Technische Information 840069

Ersetzungskette des Turboladers 840069-XXXX **Garrett** ADVANCING MOTION

Für den BMW Motor N63 B44 C mit einem Hubraum von 4.395 ccm und einer Leistung von 330kW wurde während des Produktionszeitraums eine Änderung vorgenommen. Daher muss bei der Ersetzung des Turboladers folgender Hinweis beachtet werden:

Originalbild von Garrett - Advancing Motion

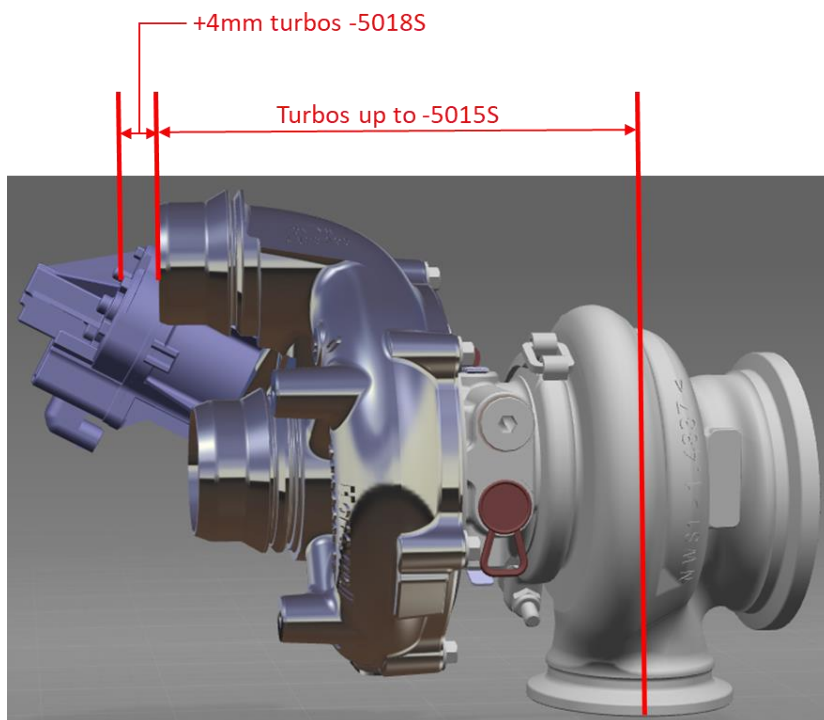
Der neue Turbolader mit der Teilenummer 840069-5018S hat einen Verdichterauslaß, der 4 mm länger ist als der Vorgänger 840069-5015S (siehe Bild weiter unten). Aus diesem Grund muss für die Ersetzung aller Vorgänger durch die aktuelle Teilenummer 840069-5018S die passende Ladeluftleitung mitverwendet werden.

336729 = 840069-5015S

wird ersetzt durch

337069 = 840069-5018S

nur in Verbindung mit:

582004, Ladeluftleitung
für Zylinder 1 bis 4

582005, Ladeluftleitung
für Zylinder 5 bis 8
